**AVIS SANITAIRE HYDROGEOLOGIQUE
REGLEMENTAIRE RELATIF AUX
DISPONIBILITES EN EAU ET AUX MESURES DE
PROTECTION A METTRE EN ŒUVRE AUTOUR
D'UN NOUVEAU FORAGE DESTINE A
L'ALIMENTATION EN EAU POTABLE DE
L'ANCIENNE MATERNITE SUISSE OUVERTE
AU PUBLIC COMME LIEU DE MEMOIRE
SUR LA COMMUNE D'ELNE
(Pyrénées Orientales)**

AVIS DEFINITIF

J.P. MARCHAL

Dossier ARS n° D-12-678

PLAN DE MASSE

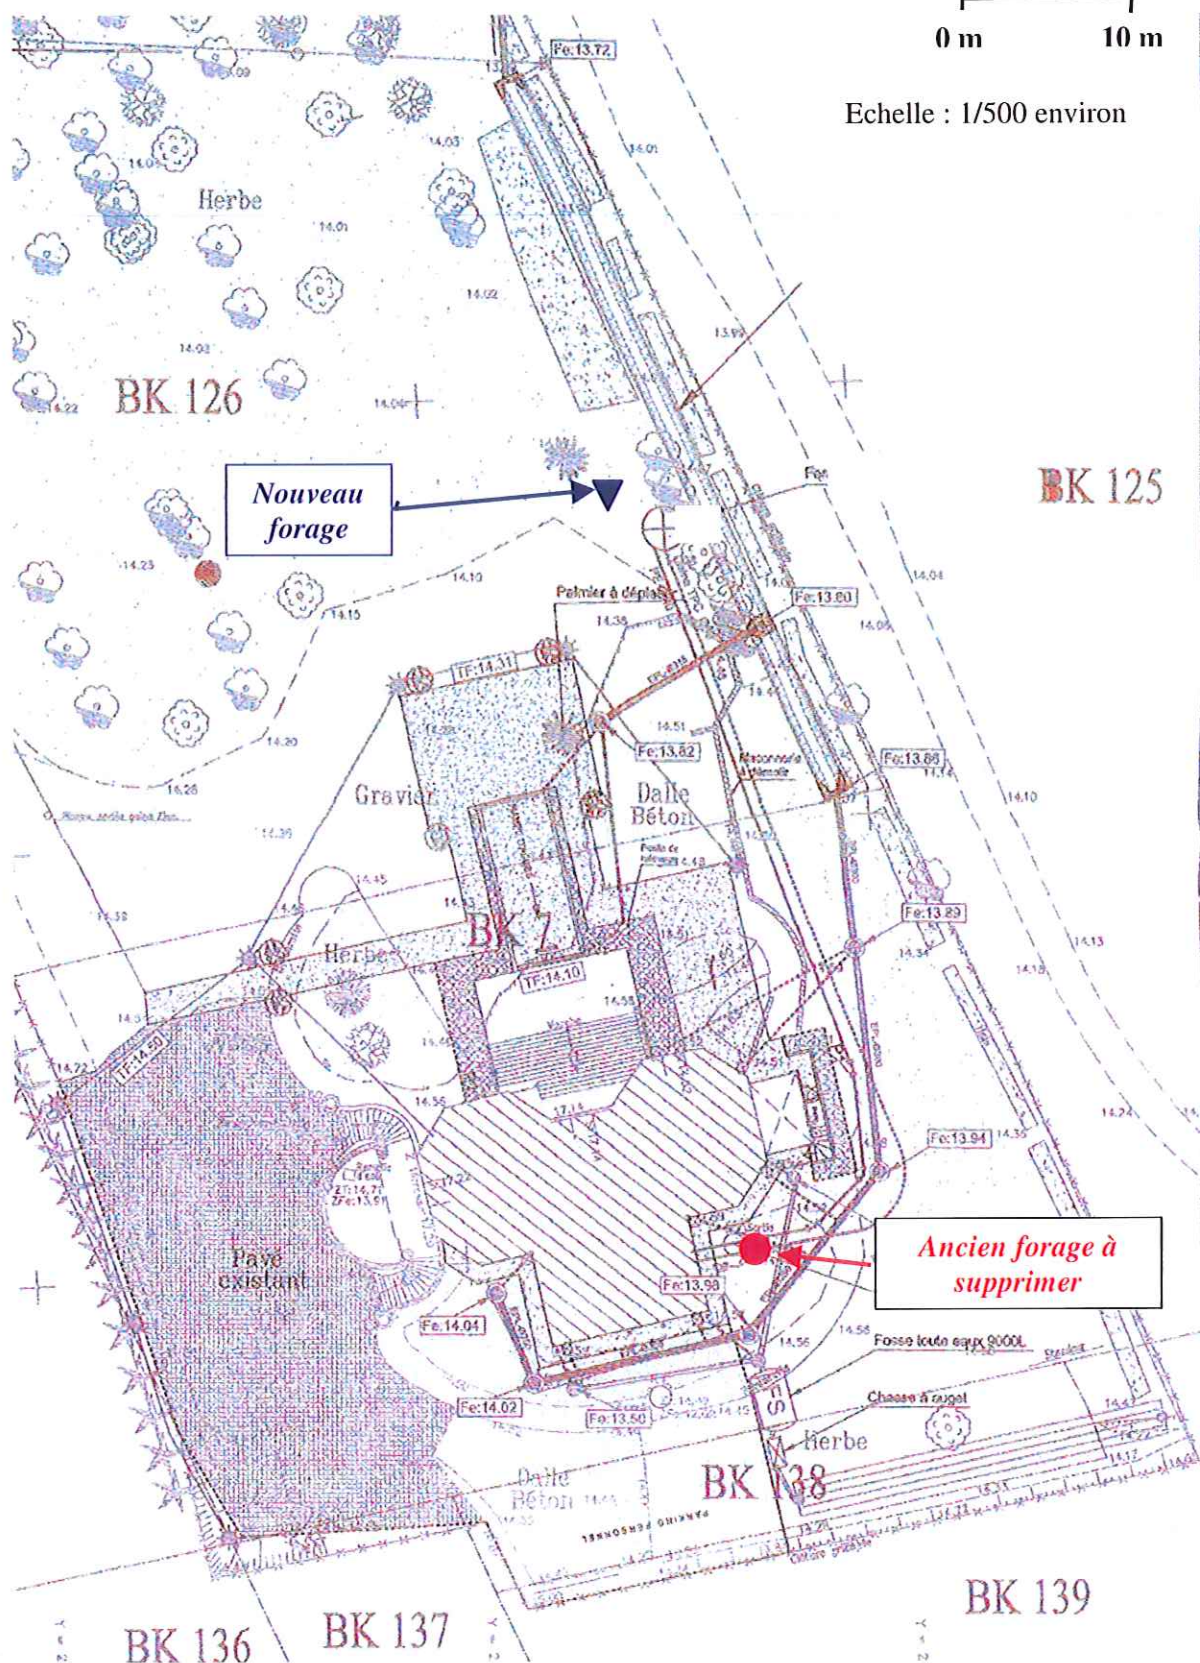
Un ancien forage existe à proximité (quelques mètres) du bâtiment de l'ancienne maternité suisse (voir situation cadastrale en figure 2 et plan de masse en figure 3). Cet ancien forage de 7 m de profondeur, représenté par un tube de 90 mm de diamètre et une colonne d'aspiration de 32 mm, sollicite la nappe superficielle. Eu égard à sa position (moins de 35 m) par rapport à l'installation de traitement des eaux usées, à sa faible profondeur et donc au niveau aquifère sollicité, mais aussi à la nécessité d'obtenir une qualité d'eau conforme aux dispositions réglementaires fixées par le Code de la Santé Publique, **cet ancien forage ne peut pas convenir à la desserte en eau destinée à la consommation humaine.**

- **l'ancien forage situé au Nord Est du bâtiment correspondant à l'ancienne maternité suisse et à faible distance (moins de 35 m) par rapport au dispositif de traitement des eaux usées du site devra être rebouché dans les règles de l'art.** Eu égard à sa faible profondeur, son ancienneté et sa situation, cet ouvrage ne pouvait pas servir de captage pour alimenter le site. Son obturation s'avère donc indispensable ;

PERIMETRE DE PROTECTION RAPPROCHEE

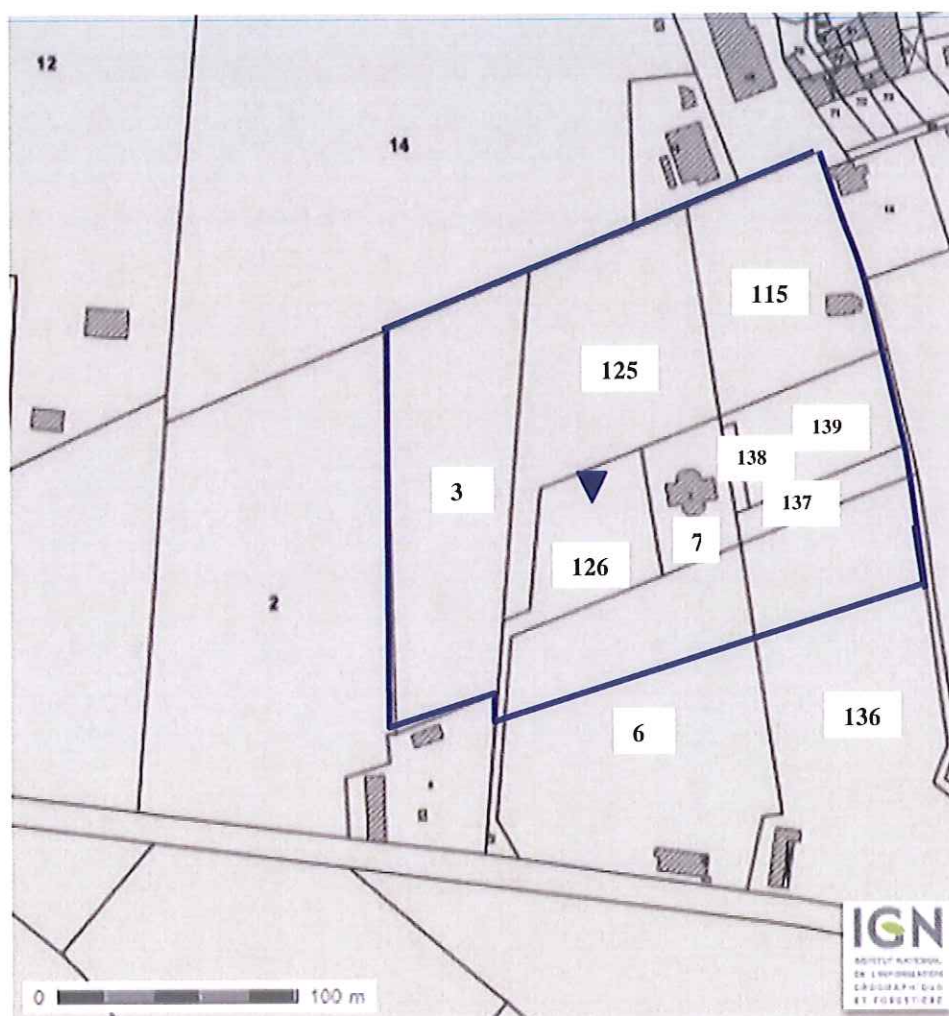
En fonction des caractéristiques de l'aquifère et des prélèvements envisagés, il apparaît que l'influence liée à l'exploitation de ce nouveau forage sera pratiquement nulle au-delà de 90 m. En conséquence, **il est proposé de définir un périmètre de protection rapprochée limité à une surface circonscrite dans un cercle de 80 à 100 m de rayon en s'adaptant au découpage cadastral.** Les limites de ce périmètre de protection rapprochée ont été tracées sur extrait de plan cadastral (figure 6) et sur extrait de carte topographique (figure 7).

A noter que, en l'état actuel du découpage cadastral de la commune d'Elne, le périmètre de protection rapprochée relatif à ce nouveau forage affecte un nombre limité de parcelles (10) en totalité ou en partie.

A l'intérieur de ce périmètre de protection rapprochée et eu égard à la position de l'aquifère qui est sollicité, à sa vulnérabilité, mais aussi au volume d'eau qui sera prélevé, il est proposé les interdictions suivantes :

- **tout nouveau puits et forage de plus de 15 m de profondeur** et ayant pour objectif l'exploitation d'eau souterraine, à l'exception des ouvrages qui pourraient être nécessaires à assurer le remplacement de ce nouveau forage. S'il s'avérait utile de disposer d'eau pour l'arrosage d'espaces verts, ou pour l'irrigation, sur le site de la maternité suisse d'Elne ou plus globalement sur les parcelles englobées dans le périmètre de protection rapprochée, la réalisation des nouveaux forages devrait alors être limitée à une profondeur maximale de 15 m. En conséquence, ils solliciteraient la nappe la plus superficielle. L'exécution de ces éventuels forages devra respecter la réglementation en vigueur. L'espace annulaire entre le terrain et le tubage devra être cimenté sur une hauteur de 4 m au minimum, jusqu'au toit du premier niveau graveleux. La tête de forage devra être hermétique et s'élever à environ 0,80 m au dessus du sol, ce secteur étant localisé en zone inondable avec une hauteur d'eau superficielle inférieure à 0,50 m. Ces dispositions seront applicables aux ouvrages de prélèvement en eau souterraine, mais aussi aux éventuels ouvrages destinés au contrôle et à la surveillance des eaux souterraines ;

- **tout système collectif ou privé de traitement d'eaux usées qui serait situé à moins de 35 m du forage alimentant le site.** Le traitement des eaux usées du site sera assuré par des tranchées d'infiltration qui ont été positionnées au Nord Est de la parcelle 7 et à plus de 35 m du nouveau forage ;

- **tout système collectif de traitement d'eaux usées situé au-delà de 35 m du nouveau forage ;**
- **la mise en place de cuves à fuel enterrées, quelle que soit leur contenance.** Les éventuelles cuves à fuel à l'air libre existant actuellement ou envisagées devront être munies d'un bac de rétention d'un volume égal à 1,5 fois le volume de la cuve ;

- **l'installation de dépôt d'ordures ménagères, de déchets industriels, d'immondices et de produits radioactifs ;**
- **tout rejet direct, dans le milieu naturel, lié à l'activité d'établissements industriels et d'installations soumises à déclaration ou à autorisation au titre des ICPE ;**

- **l'ouverture et l'exploitation de carrières et gravières et la création de plans d'eau, y compris de bassin d'orage, ainsi que l'ouverture et/ou le remblaiement d'excavations d'une profondeur supérieure à trois mètres.**
